监理工程师通知单

工程名称：苏州阳刚新能源有限责任公司昆山瀚讯诺电子有限公司 651.91KW 分布式光伏发电项目

编号：CZZH-KSHXN-TZ-005

主题：组件安装质量事宜

附：问题照片

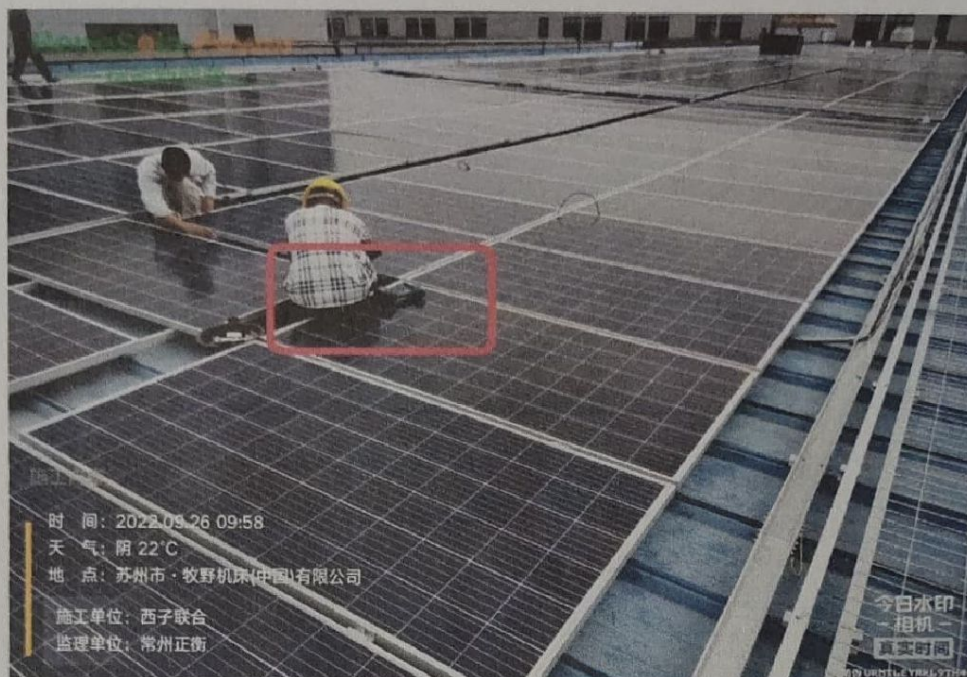
内容：我监理项目部人员对现场施工巡查时，在 3 号楼组件安装过程中发现如下问题：

- 1、组件安装过程中施工人员有按压组件的行为。
- 2、组件安装过程中施工人员未按照工艺流程规范作业，穿戴不符合要求。
- 3、在组件上摆放施工器具。
- 4、组件安装过程中施工人员坐在组件上。

现我监理项目部要求你方施工单位对以上问题立即进行整改

- 1、加强现场管理，对施工人员加强安全技术交底，并落实到位。
- 2、组件安装过程中不允许施工人员按压组件。
- 3、现场施工作业过程中，应按照工艺流程规范作业，正确穿戴劳保用品。
- 4、组件安装过程中，不能将任何物品摆放在组件上。
- 5、组件安装过程中不允许施工人员坐在组件上。
